Relazione illustrativa e di accompagnamento: Variante Progetto Guida comparto Cb1 - Petra Longa e comparto Cb3 - Tiriddò

Progetto Guida - Petra Longa Cb1	Proposta Variante

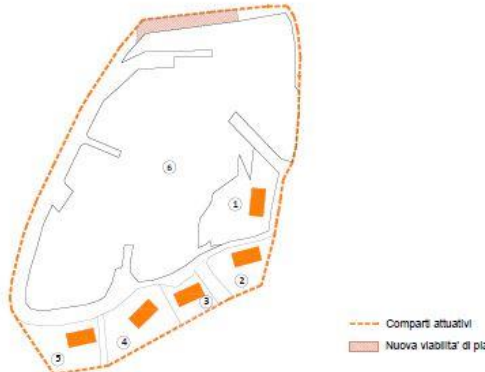
Con osservazione del signor Mario Deiana del 5 luglio 2022, prot. n. 10776, si chiede la modifica cartografica del lotto n. 3, comparto Cb1 così come di seguito rappresentata

Come è facilmente desumibile dalla comparazione dei due comparti, la modifica riguarda solo il perimetro del lotto n. 3.

In particolare è variata la superficie del lotto n.3 e di conseguenza l'indice fondiario senza modificare la previsione insediativa.

Progetto Guida - Tiriddò Cb3

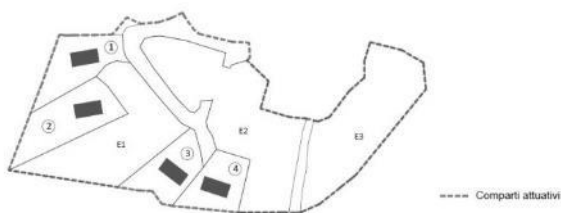
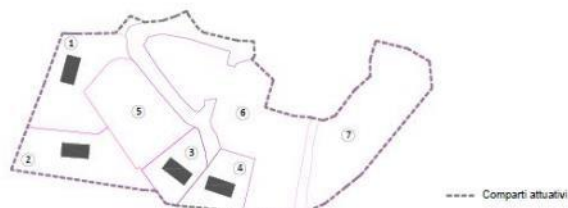
Con osservazione del signor Careddu Paolo del 30 Gennaio 2023, prot. n. 1448, si chiede la modifica cartografica dei lotti n. 1, 2, 3 e 5 comparto Cb3 , cosi come di seguito rappresentata

Come è facilmente desumibile dalla comparazione dei due comparti, la modifica riguarda solo il perimetro del lotto n. 1,2,3 e 5

In particolare è variata le superficie dei n. 1,2,3 e 5, e di conseguenza l'indice fondiario senza modificare la previsione insediativa.
